荆东安置房及周边附属配套工程（安置房）建筑方案设计 方案变更

建设单位：三明市三元区城市建设投资有限责任公司
设计单位：福建一建集团有限公司

8#楼二层平面图

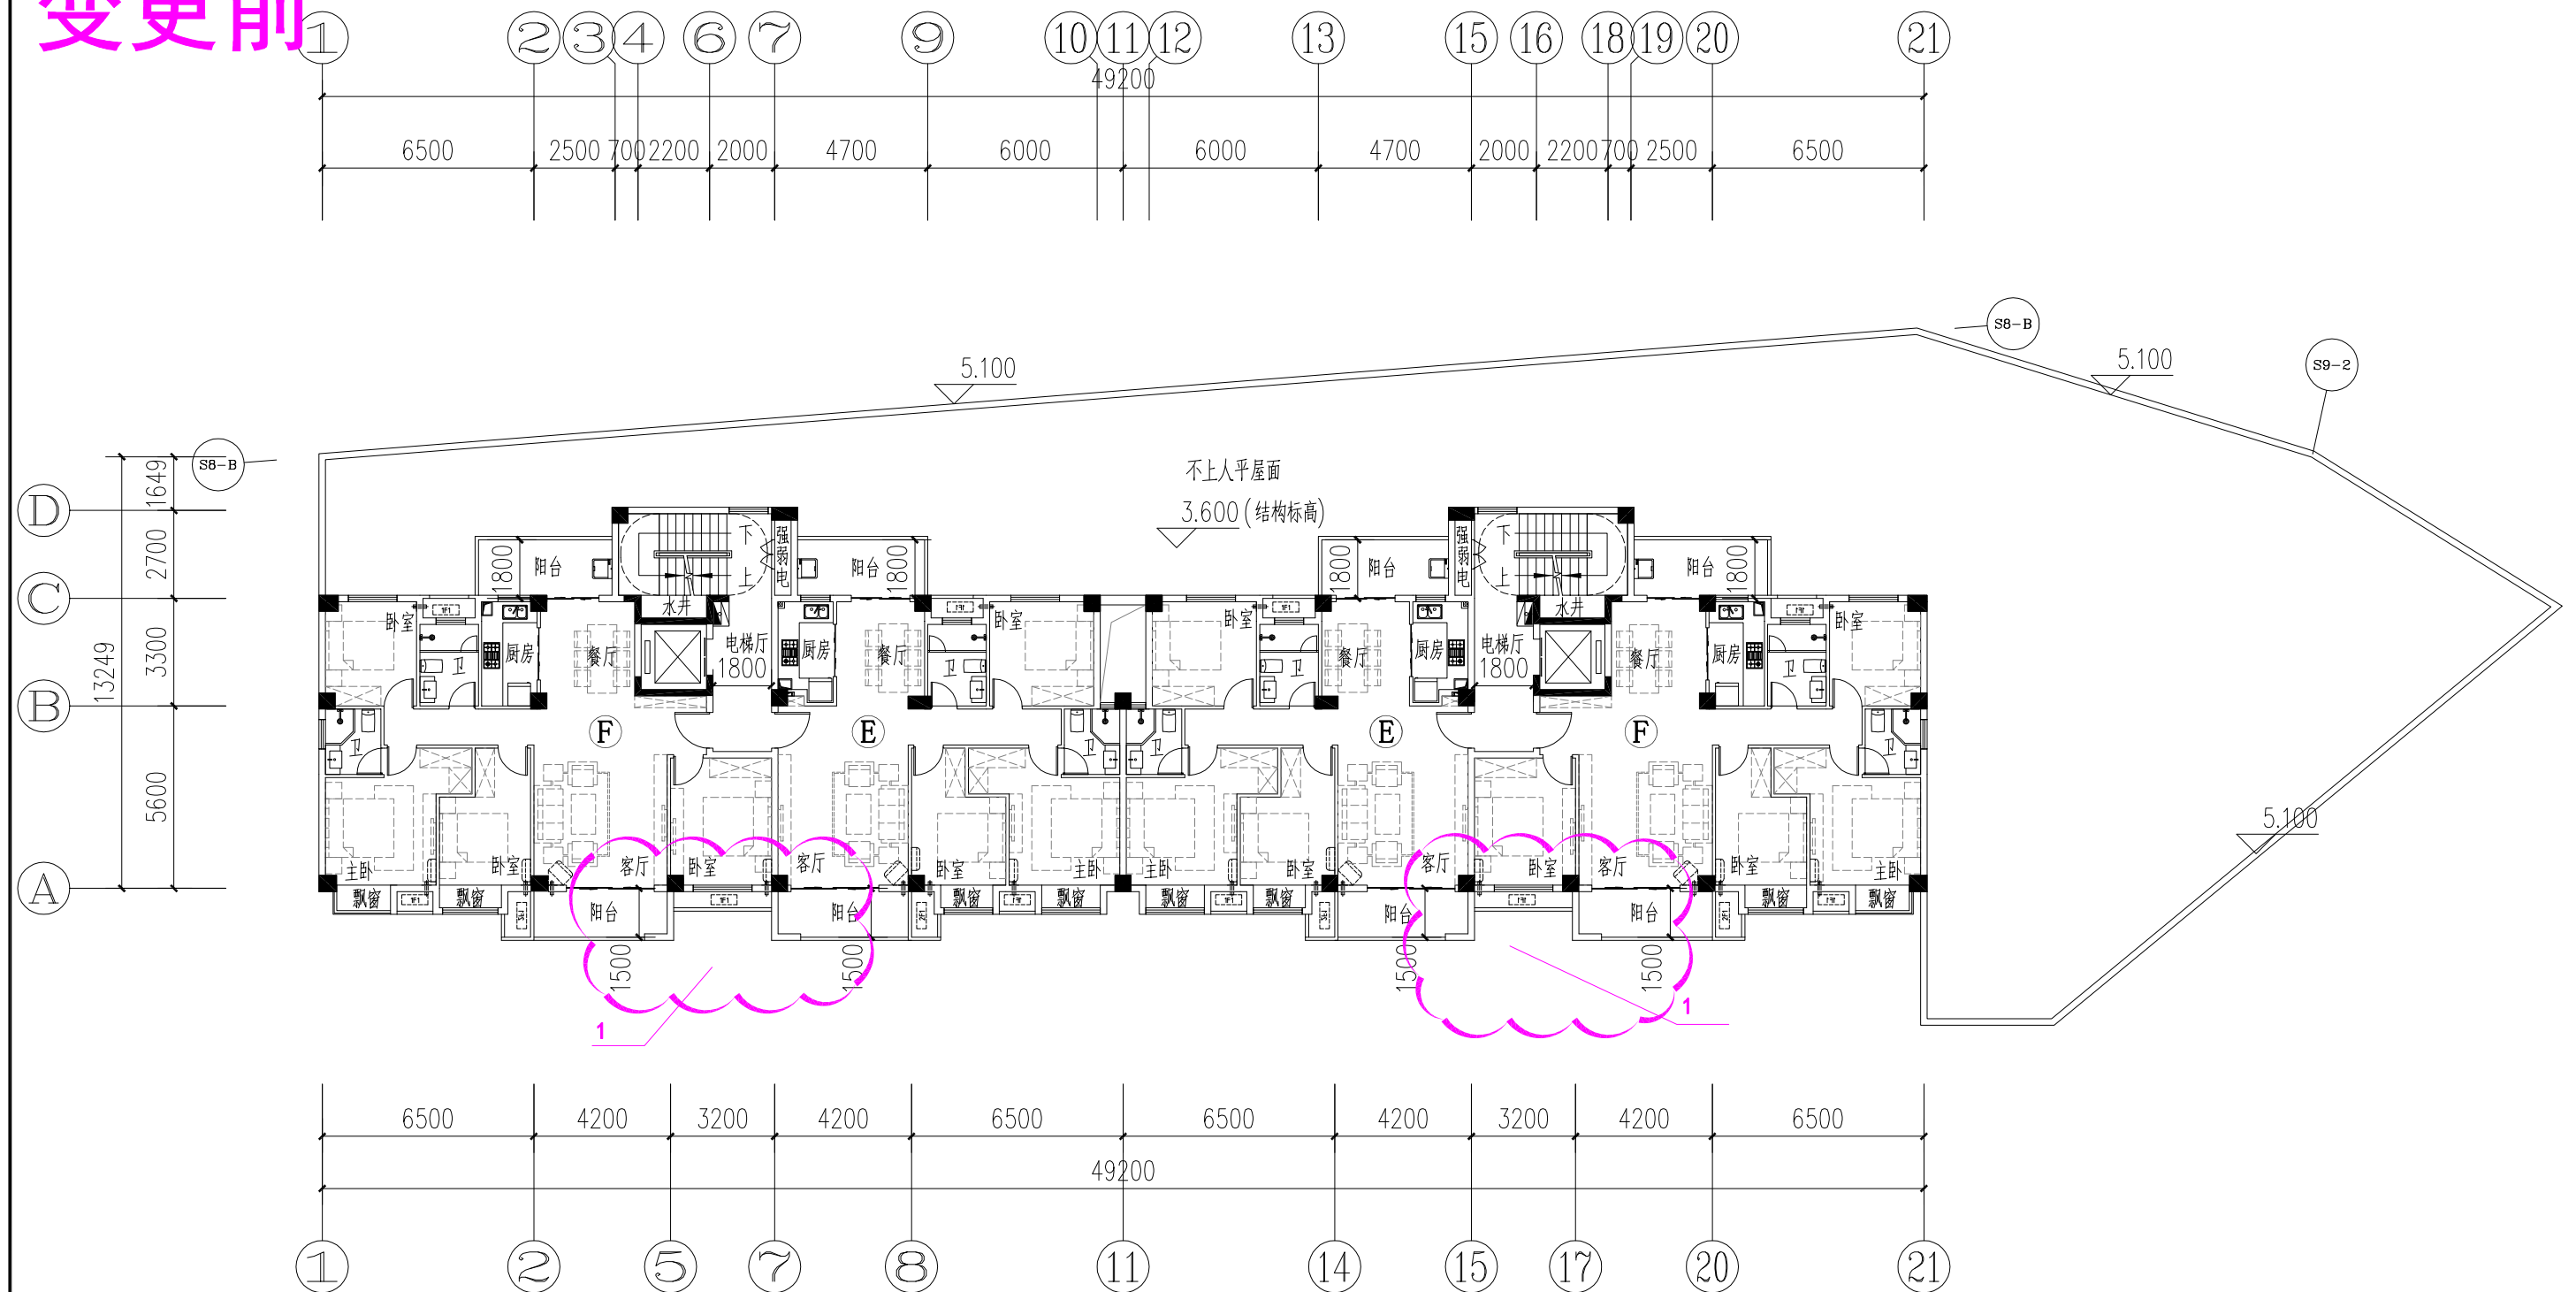
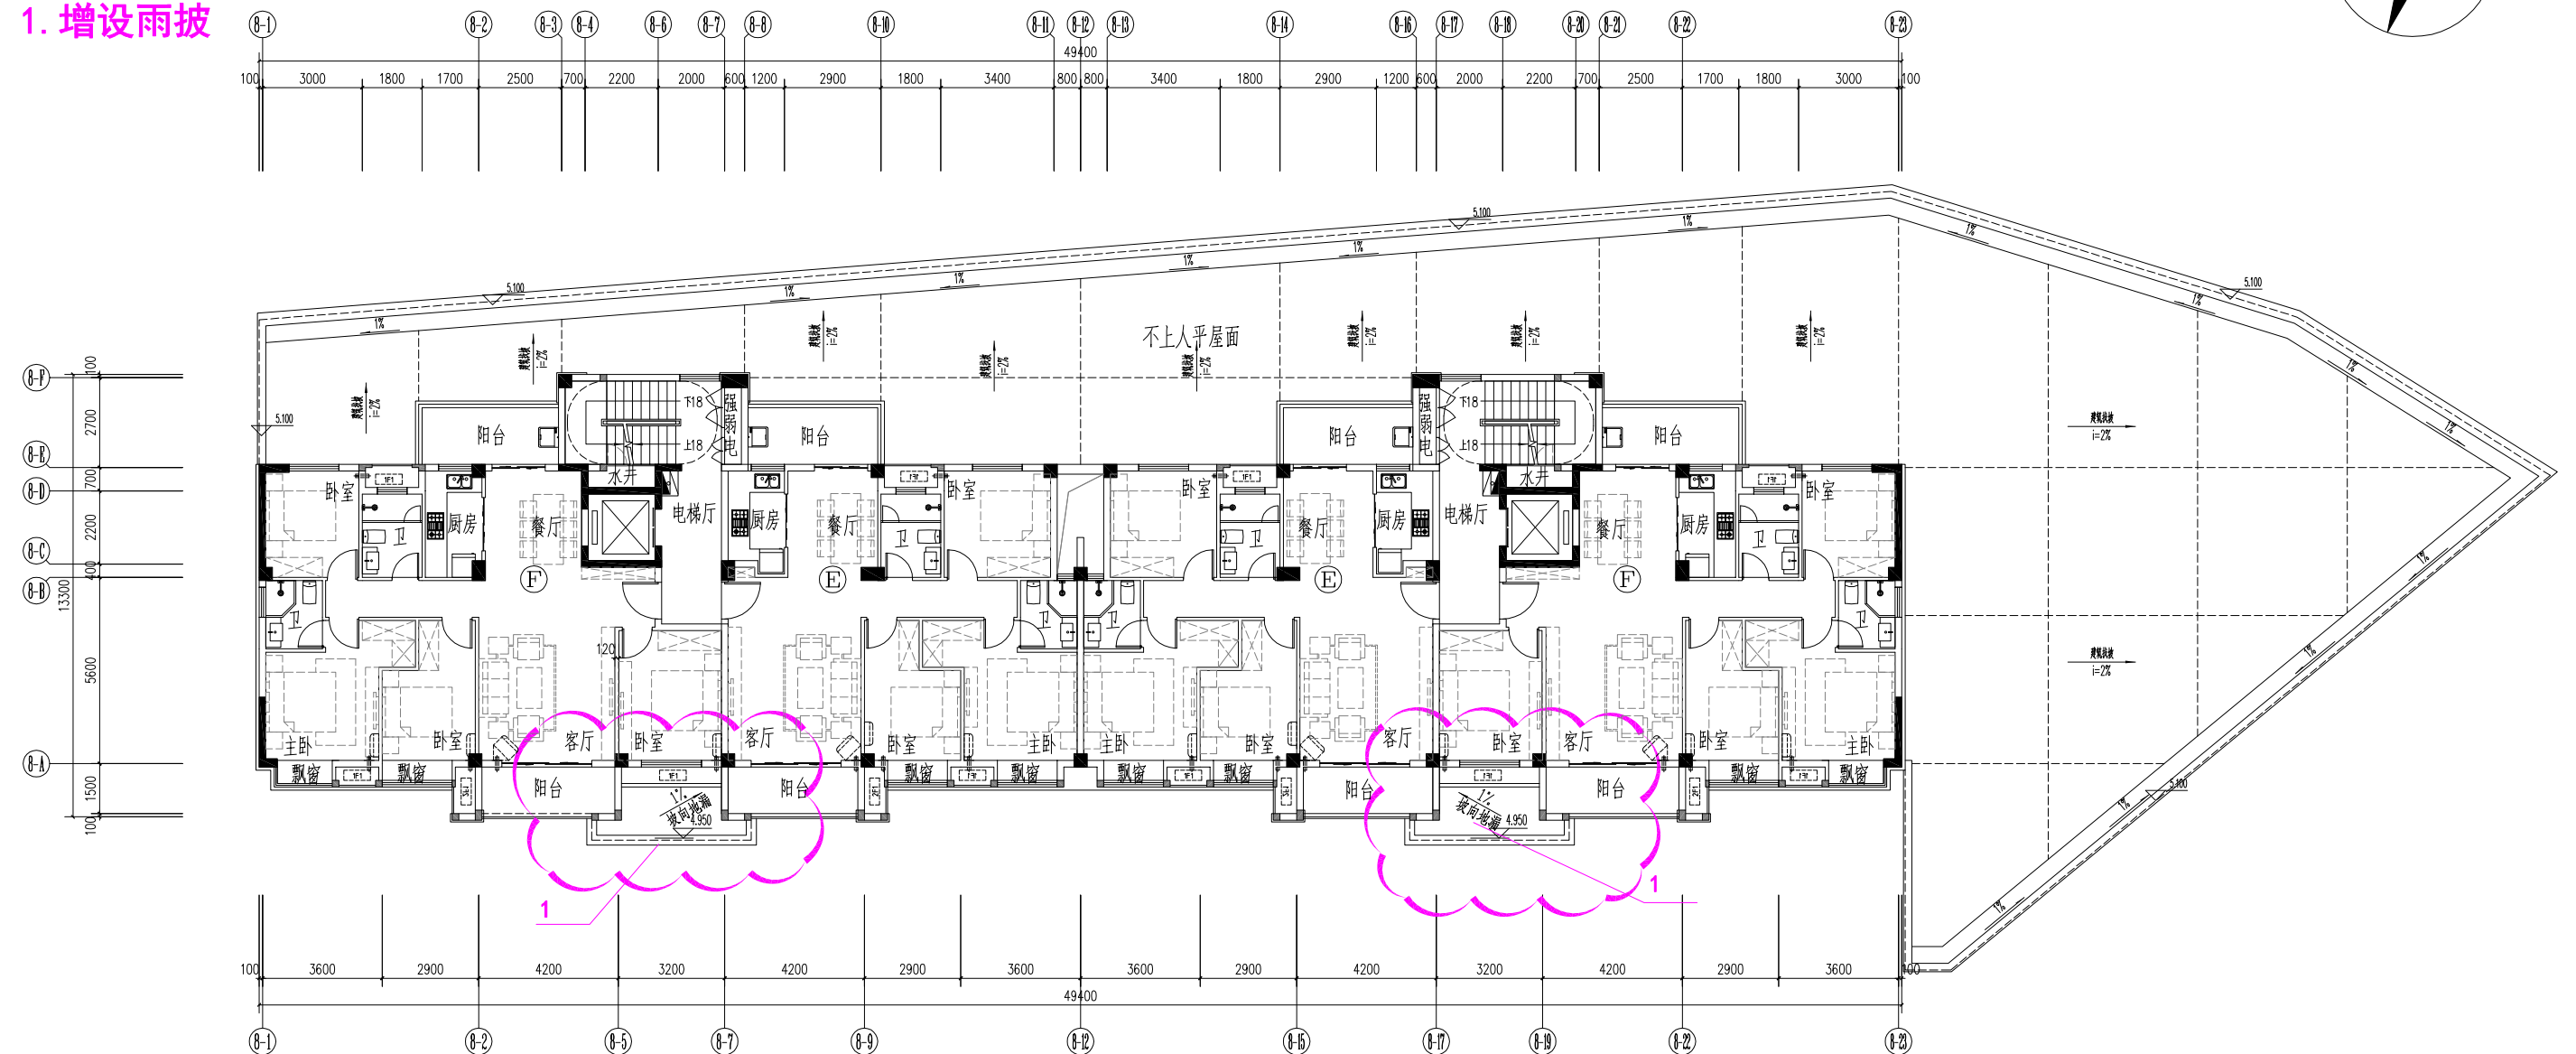
1. 增设雨披
